# 1.1\_01 PLAN ZAGOSPODAROWANIA TERENU PLANSZA ZBIORCZA

**NAZWA OBIEKTU**  
 Mini boisko ze sztuczną nawierzchnią

**TYTUL OPRACOWANIA**  
 Budowa „Mini boiska ze sztuczną nawierzchnią przy ul. Sępiej” w Łodzi - Budżet Obywatelski 2017/2018.

NAZWA RYSUNKU	SKALA
<b>Projekt zagospodarowania terenu - plansza zbiorcza -</b>	<b>1:500</b>

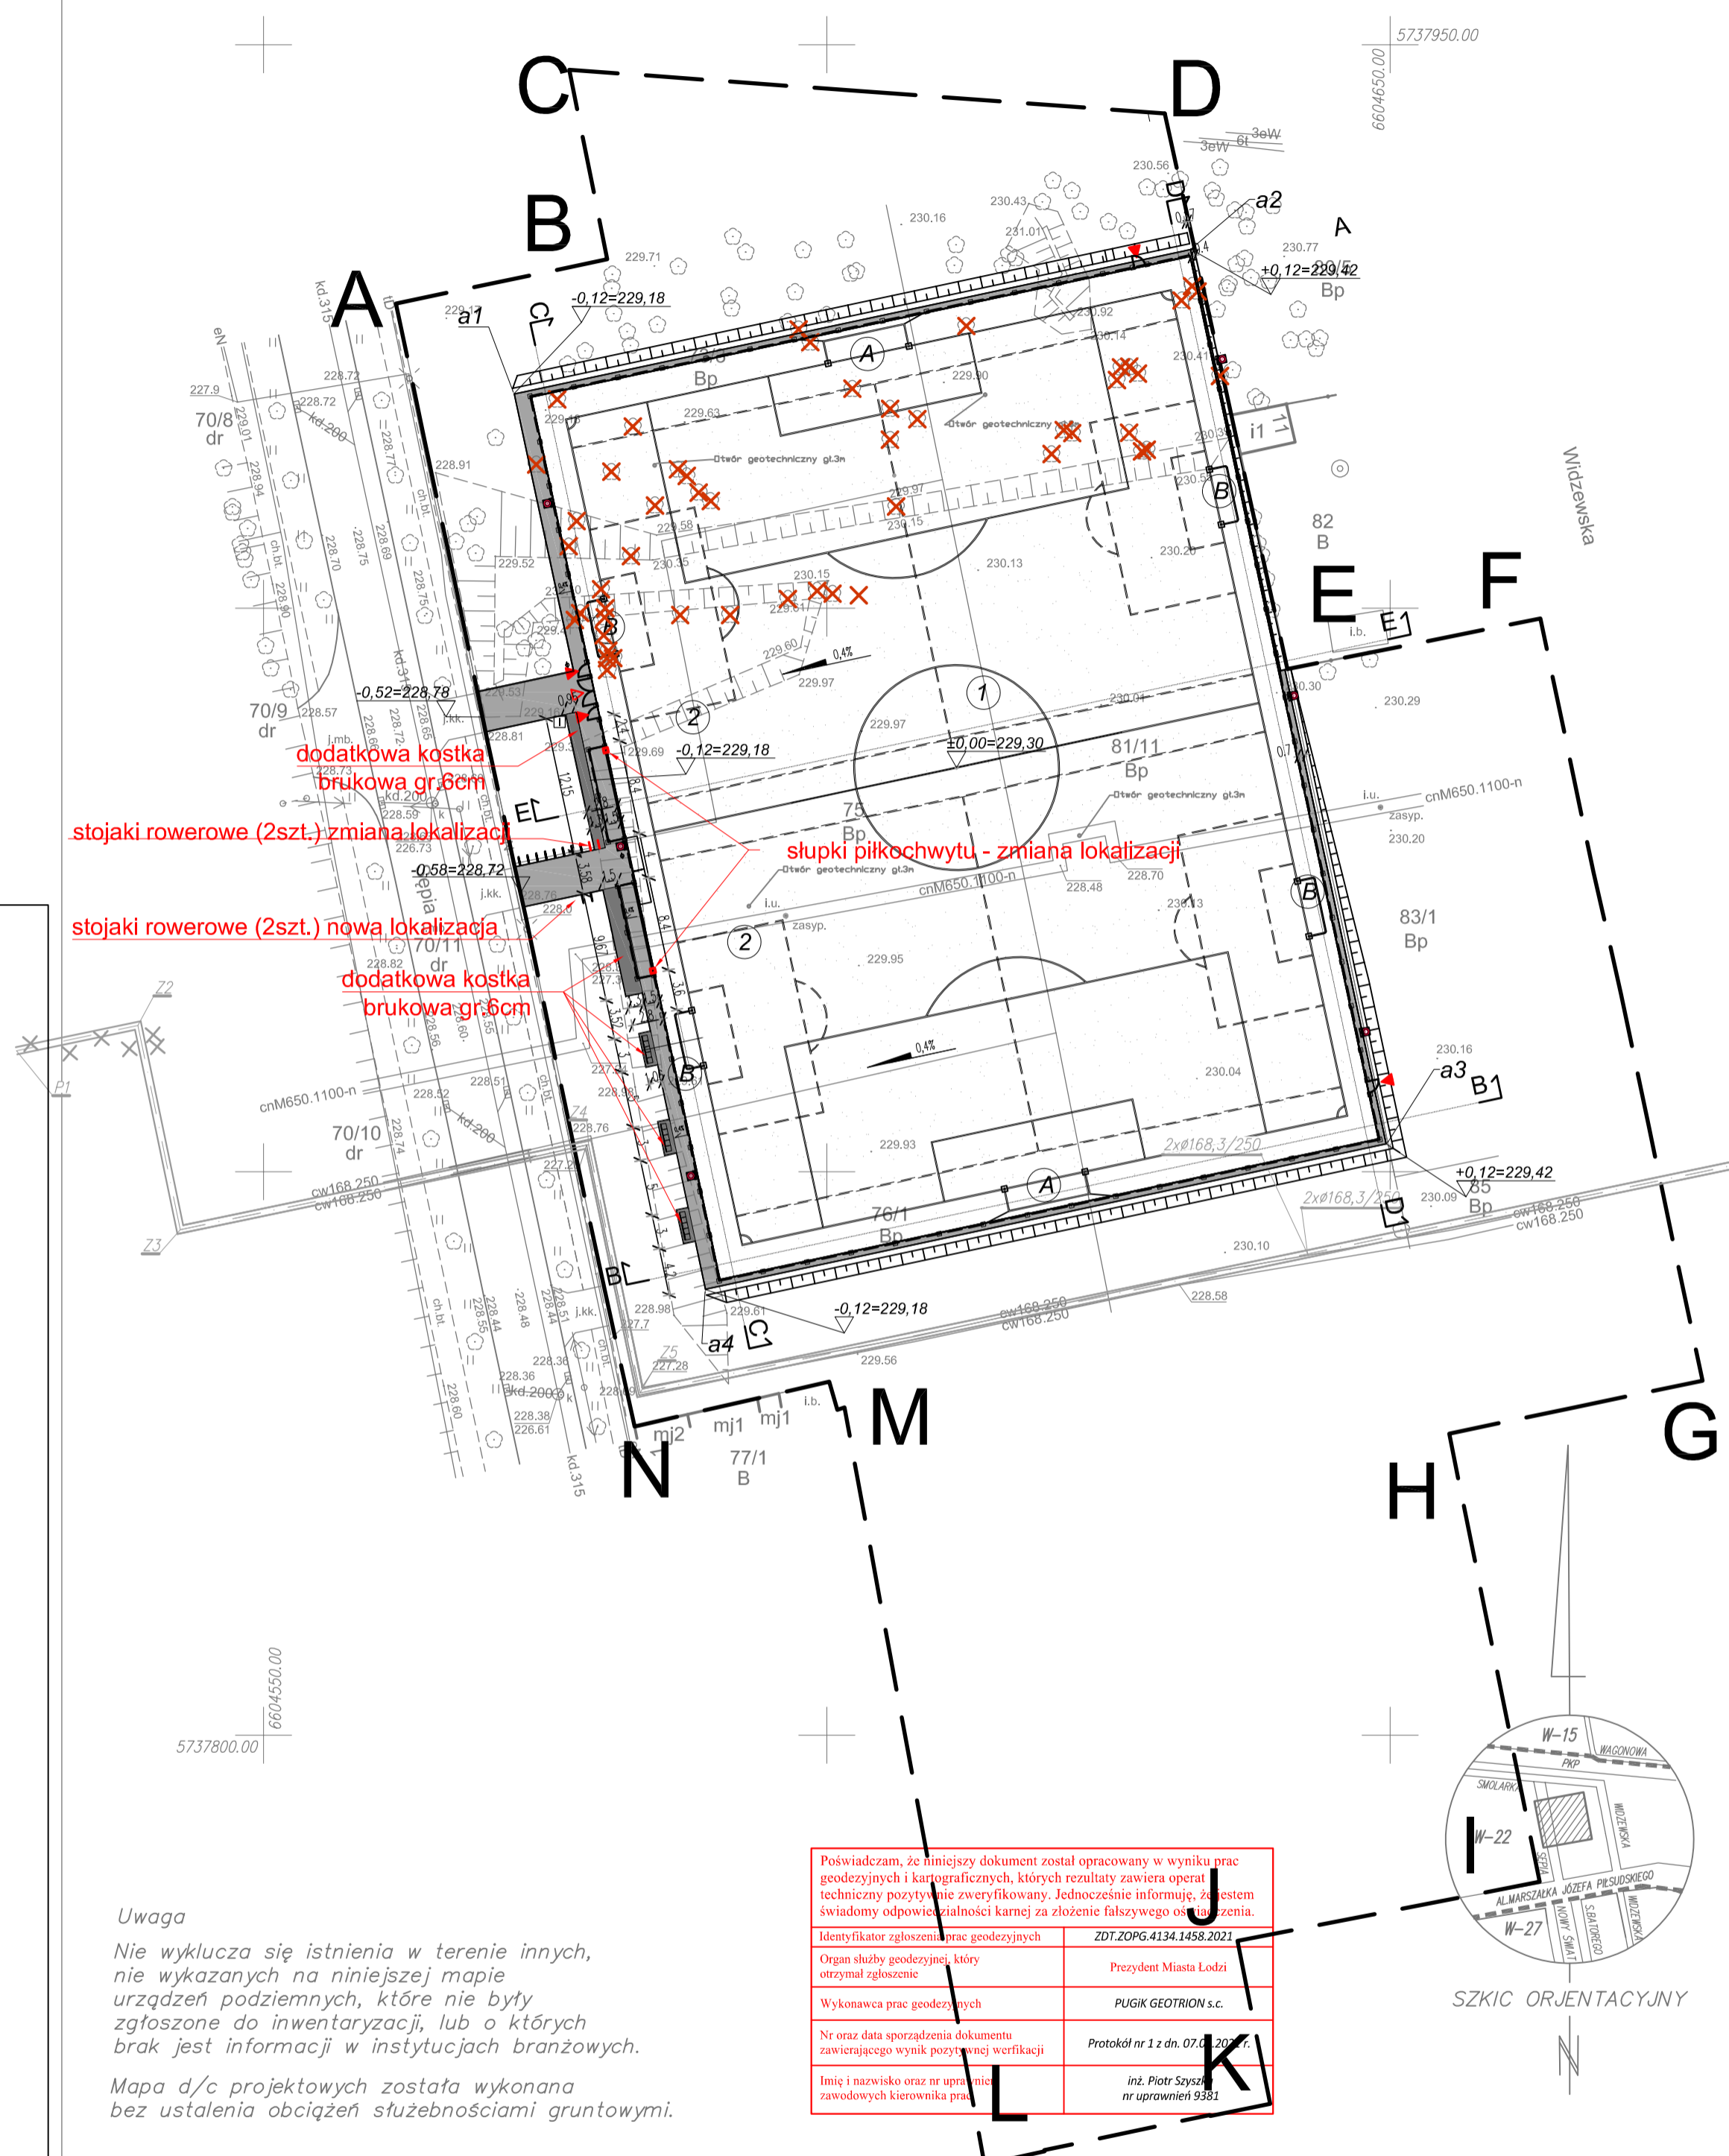
dodatkowa kostka brukowa gr.6cm  
 stojaki rowerowe (2szt.) zmiana lokalizacji  
 stojaki rowerowe (2szt.) nowa lokalizacja  
 dodatkowa kostka brukowa gr.6cm  
 słupki piłkochwyłu - zmiana lokalizacji
